J棟の給気装置におけるクーラとヒータの記載順の見直しについて

国立研究開発法人日本原子力研究開発機構
核燃料サイクル工学研究所 環境技術開発センター

J棟の建屋平面図における階段位置に関する記載の見直しについて

図1 J棟管理区域給排気系統図

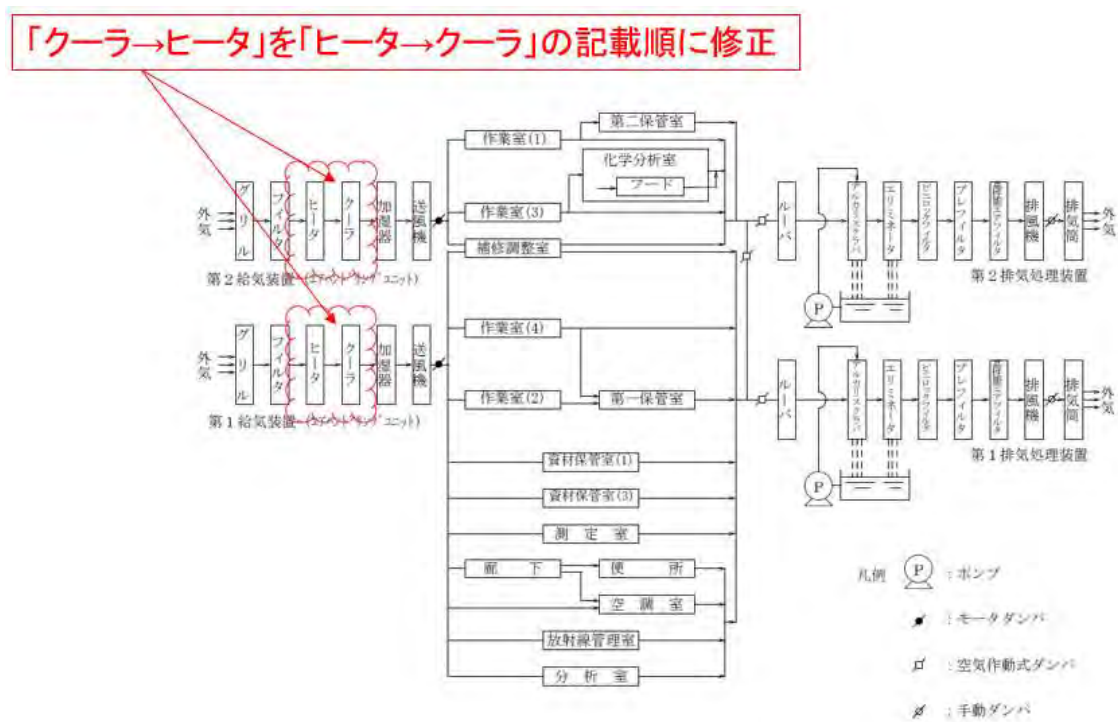
J棟管理区域給排気系統図における給気装置のクーラとヒータの記載順について、「クーラ→ヒータ」の記載順を「ヒータ→クーラ」の記載順に修正（図1）

当該クーラ及びヒータは、管理区域内の作業環境を維持するための冷暖房設備であり、環境への影響はない。またクーラ及びヒータは、「使用施設等の位置、構造及び設備の基準に対する適合性」を要求される設備ではないほか、夏季及び冬季にそれぞれ独立して使用されるため、設置順が入れ替わっても機能上問題なく、安全性に影響はないと判断している。

図2 J棟給気装置 設計図

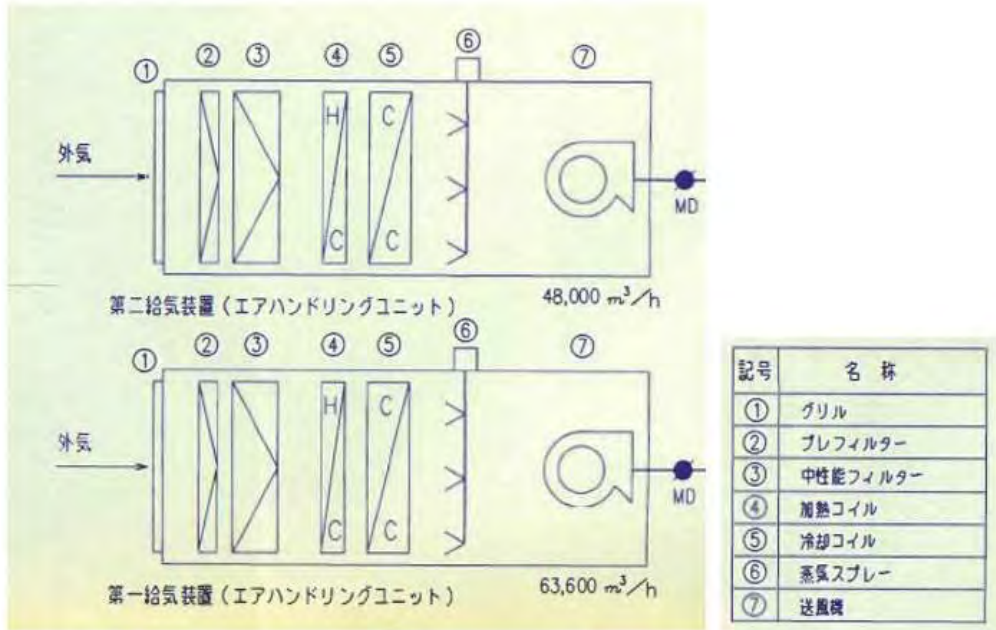
不整合が生じた経緯について確認したところ、給排気設備を更新するための申請書（平成12年11月16日申請、平成12年11月30日補正、平成12年12月28日許可）にて、本変更申請前の図のクーラとヒータの記載順にて許可を取得（添付1）したが、給気設備の設計図（H13年9月）（図2）及び竣工図（H13年3月）（図3）では現在の申請書と異なる記載順であり、現在に至っている。

図1 J棟第二保管室階段の実際の位置関係

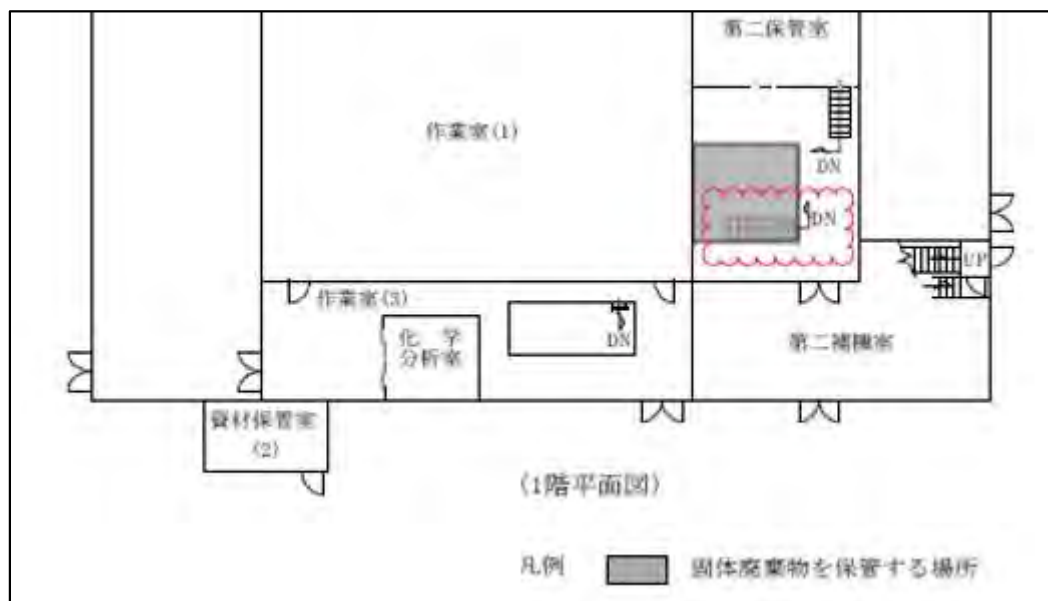
J棟における以下の建屋平面図における第二保管室の階段位置について、実際の設置位置関係に合わせた位置に記載を修正する。

当該階段の実際の位置関係は、「J棟施設内で固体廃棄物を保管する場所」における「固体廃棄物を保管する場所」内の下端（図1）であるほか、後述のとおり、階段位置の変更は、使用施設等の位置、構造及び設備の基準の観点から安全上問題ないと判断できるため、当該階段の記載のある申請書におけるすべての建屋平面図において、実際の設置位置関係に合わせた位置に記載を修正することが妥当であると判断のもと、現物と申請書との不整

当該階段の直上に位置している固体廃棄物を保管する場所は「使用施設等の位置、構造及び設備の基準に対する適合性」を要求される廃棄設備であるが、当該階段入口は鋼板扉により閉止され、当該室床面として機能しているため、機能上問題ない。また、資機材保管場所として使用している同室内地階に降りるための2つの階段のうちの一つであるが、地下には使用設備はなく、「使用施設等の位置、構造及び設備の基準に対する適合性」の安全避難通路として要求される設備ではないため、安全性に影響はないと判断している。

図 7-1 J棟 1階平面図

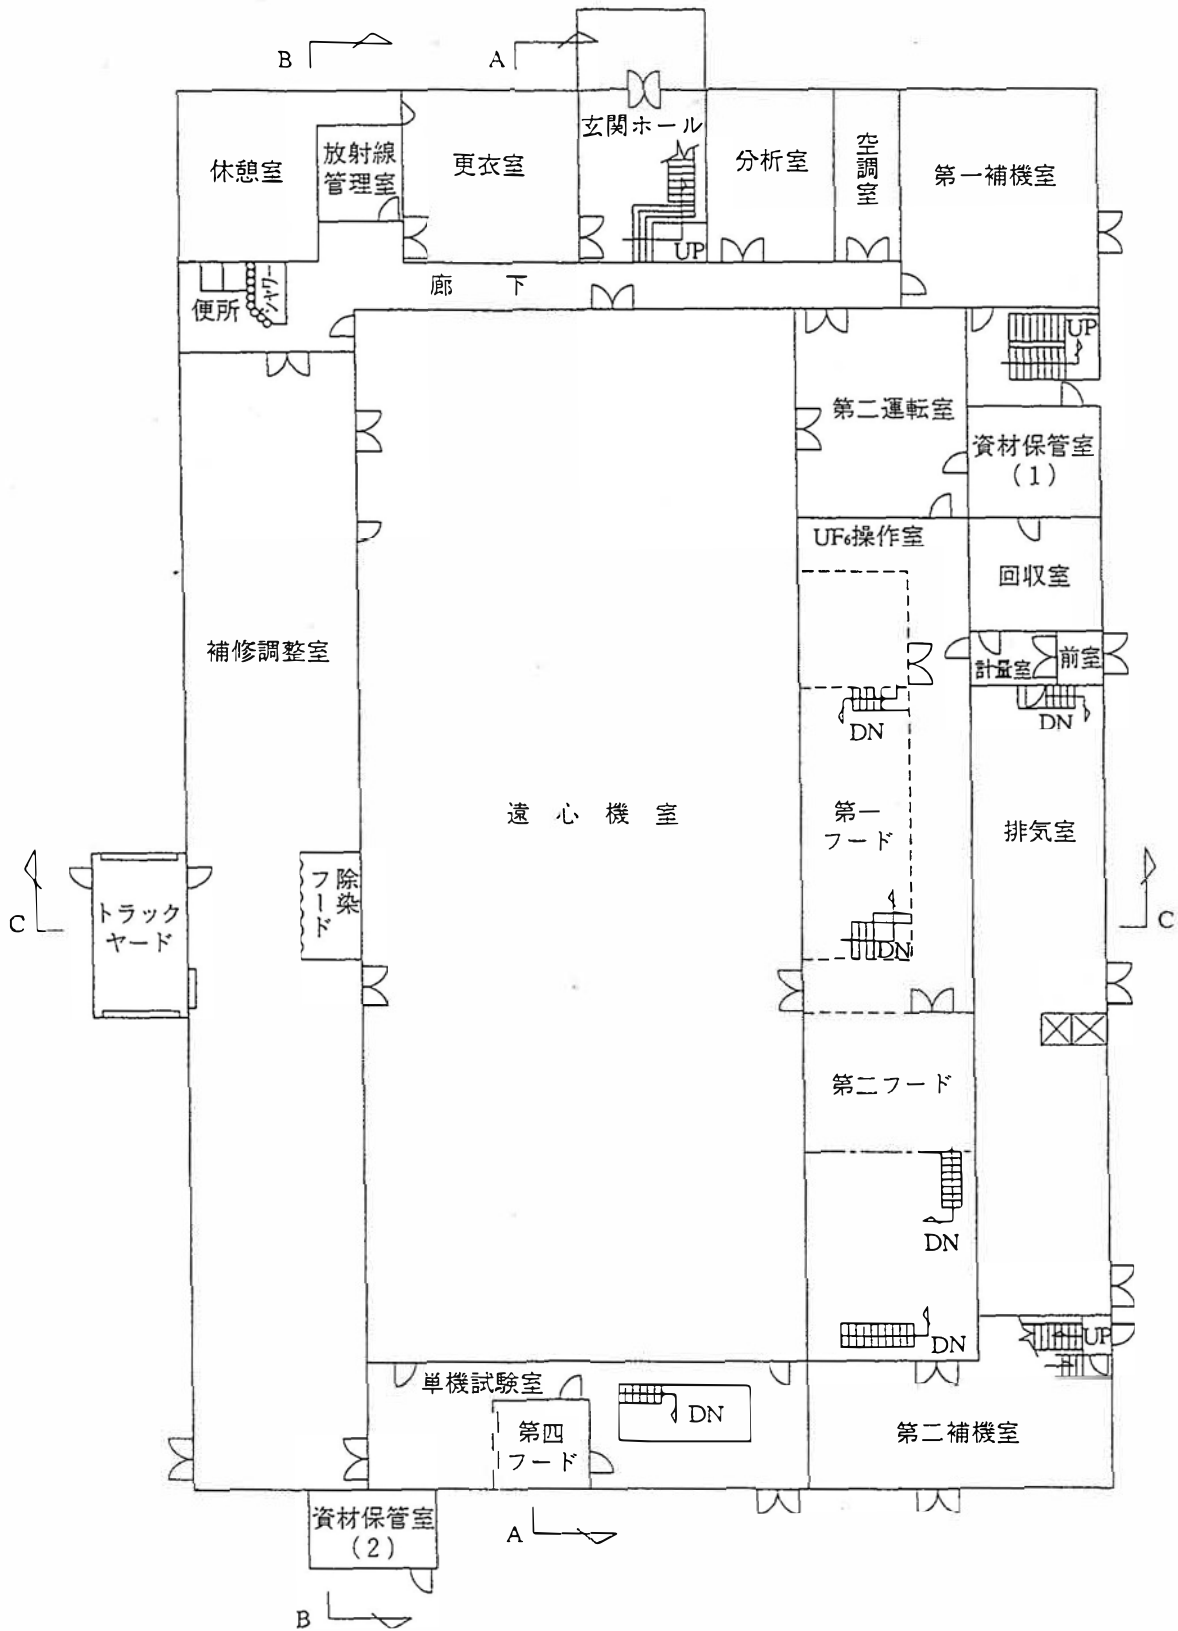
- ・ J棟1階平面図
- ・ J棟1階主要機器配置図
- ・ J棟1階気体廃棄施設の位置
- ・ J棟1階排気装置配置図
- ・ J棟液体廃棄施設の位置
- ・ 液体廃棄設備配置図
- ・ J棟固体廃棄施設の位置
- ・ J棟施設内で固体廃棄物を保管する場所
- ・ 管理区域境界の線量評価に用いる線源配置と評価点位置
- ・ J棟1階放射線測定機器配置図
